Ao Presidente da CELP,

Referência: Processo nº 2019-3B685

Em atenção ao despacho de peça #245 dos autos em referência, passamos às respostas aos pedidos de esclarecimentos realizados pelas licitantes CONSILUX (Peça #235) e SERGET (Peça #247).

PEDIDOS DE ESCLARECIMENTOS Nº 01	
EMPRESA:	CONSILUX

FIGURA 3 –CROQUI COM DETALHES DE PONTO DE COLETA E CAPTURA DE IMAGENS PARA 4 PISTAS

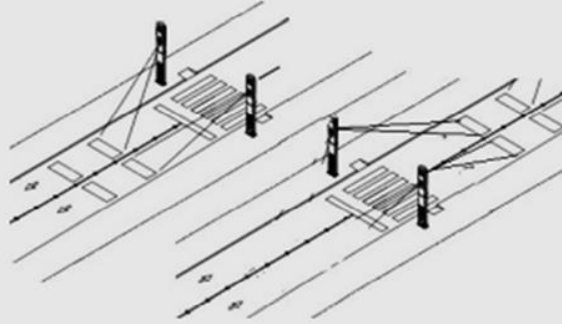
A. Solicitamos a Contratante esclarecer a partir de quantas faixas de rolamento a serem monitoradas, os equipamentos/sistema fixos deverão ser instalados em semipórticos para fiscalizar os veículos que passam abaixo dessas estruturas?!

B. Para o cenário acima será demandada a instalação de semipórtico?! Em caso afirmativo, o croqui demanda alteração de modo a contemplá-lo. Em caso negativo, o texto demanda correção editalícia, uma vez que o croqui ora apresentado não contempla semipórtico.

Conforme descrito nos itens 3.1.3.2 e 3.1.3.3, serão utilizados semipórticos em PCLs de 06 ou 08 faixas de rolamento, o texto que mencionava a utilização de semipórticos em PCLs de 04 faixas foi corrigido no Edital.

O cenário acima reflete um PCL de 4 faixas e por isso não há previsão inicial de instalação de semipórtico.
